Datum: 29.01.2021

12KEX.SEG15, 12/19/002

## Stellungnahme des ENSI zu den aktualisierten Fukushima-Erdbeben- nachweisen des KKL

Abbildung 1: Gefährdungskonsistentes Spektrum (UHS), Standortoberfläche  $10^{-4}/a$ , Dämpfung 5 %, (mean PGA=0,35 g)

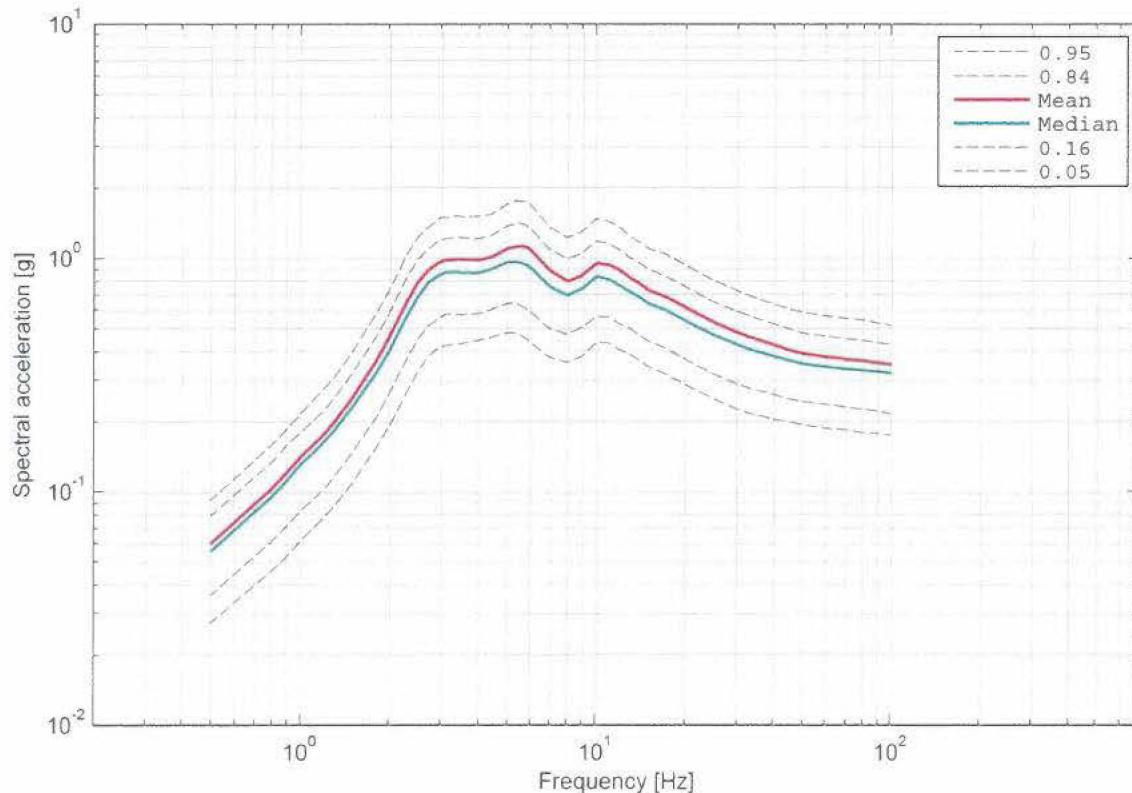
Insgesamt beurteilt das ENSI die vom KKL verwendete Erdbebengefährdung als korrekt und der aus der Erdbebengefährdung ENSI-2015 abgeleitete Wert von 0,35 g (PGA) ist als Nachweiskriterium für die Beurteilung der Erdbebensicherheit geeignet.

Abbildung 2. Vergleich mean UHS 10<sup>-4</sup> /a für PRP-IH (±0 m, Freifeld), PRP-IH (-10 m, Fundamentkote Reaktorgebäude) und ENSI-2015 (Freifeld)

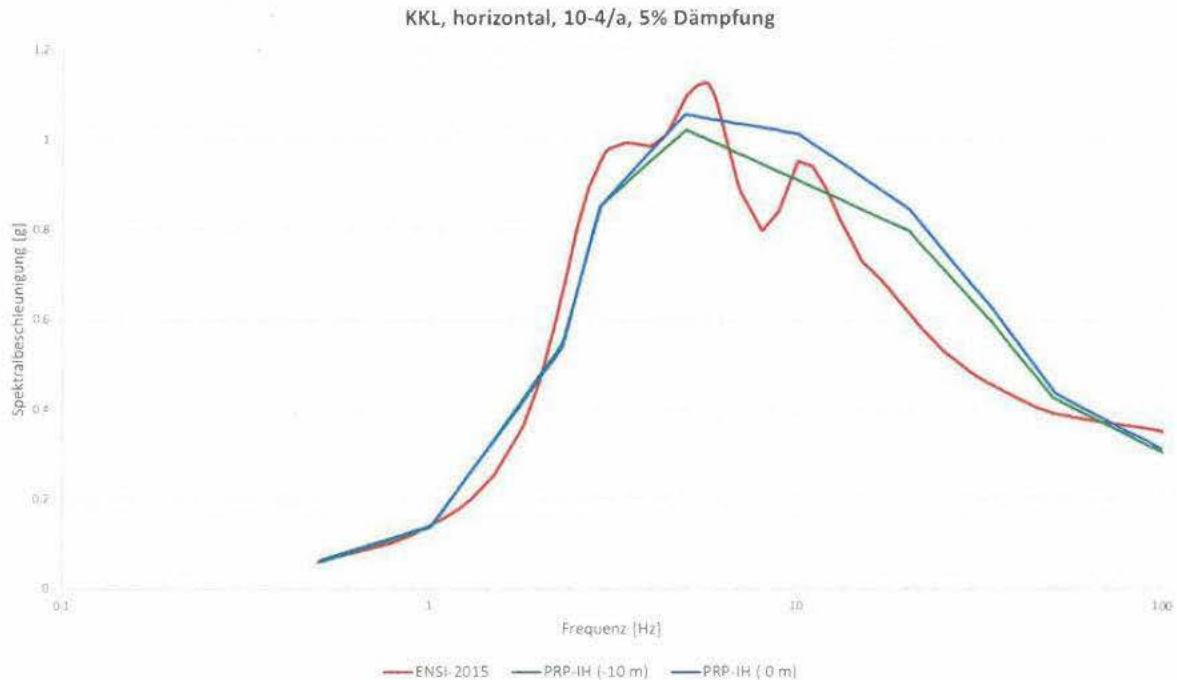
Mit Verfügung vom 26. Mai 2016 /76/ beurteilte das ENSI die Erdbebengefährdungsannahmen ENSI-2015 positiv und legte diese in der Dispositivziffer 1 der Verfügung /76/ als neue Erdbebengefährdungsannahmen für das KKL fest. Das vom KKL für seine Berechnungen zugrunde gelegte Erdbebenantwortspektrum entspricht dem UHS für eine Überschreitungshäufigkeit von 10<sup>-4</sup>/a auf der Terrainoberfläche aus der Erdbebengefährdung ENSI-2015. Das KKL erfüllt im Rahmen der Aktualisierung der Fukushima-Erdbebennachweise somit die Dispositivziffer 1 aus der Verfügung /76/. Das KKL legt seinen Gebäudeanalysen nicht das UHS auf Fundamentniveau resp. -10 m unter Terrain zugrunde, sondern verwendet das für die Terrainoberfläche gültige Antwortspektrum. Dieses Vorgehen beurteilt das ENSI als konservativ, da das UHS auf Terrainkote höher liegt als jenes auf Fundamentniveau des Reaktorgebäudes.
